改善箇所説明図

基準不適合発生箇所

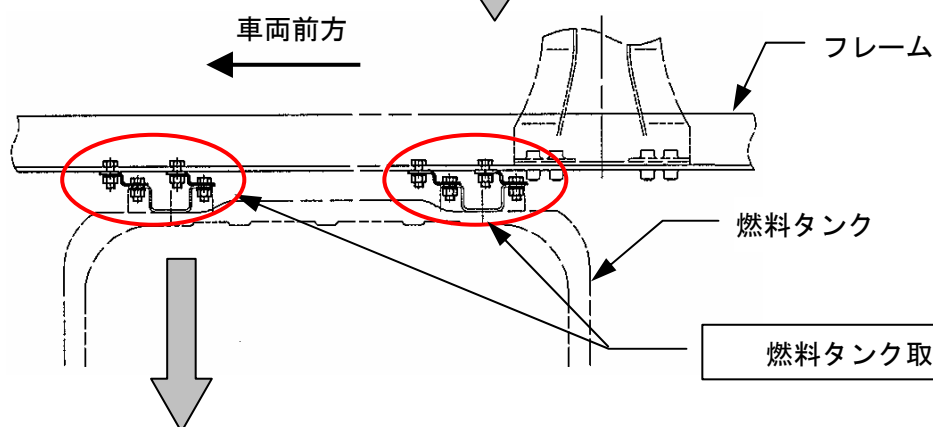
燃料タンク取付金具の強度が不足しているものがあるため、車体の振動等により当該金具に亀裂が発生し、最悪の場合、燃料タンクが脱落するおそれがある。

全車両、燃料タンク取付金具を確認し、不具合品が装着されている場合は対策品に交換する。

注：□ は、交換部品を示す。
